# Tillgänglighetsinventering av Hamntoalett

2025

2. Låset är svår trögt och det är svårt att använda.

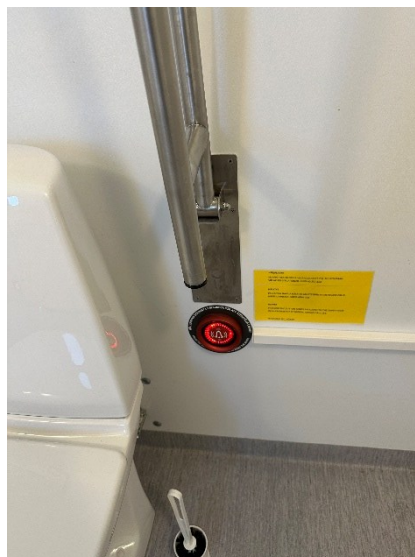
Låset är ett lås som man vrider, vilket försvårar användningen. Låset är dessutom trögt att vrida om, vilket försvårar användningen för många. Det krävs en viss motorik och styrka för att kunna vrida om. Det är även viktigt att ha i åtanke att vissa kanske saknar styrka eller är i behov av att låsa med en annan kroppsdel. Detta innebär att låset bör vara utformat i enhandsfattning och enkel att använda.

- Låset bör bytas ut mot ett enklare lås att använda och får gärna vara i enhandsfattning.
- Det bör vara starkare kontraster mellan golv och vägg i toaletten.
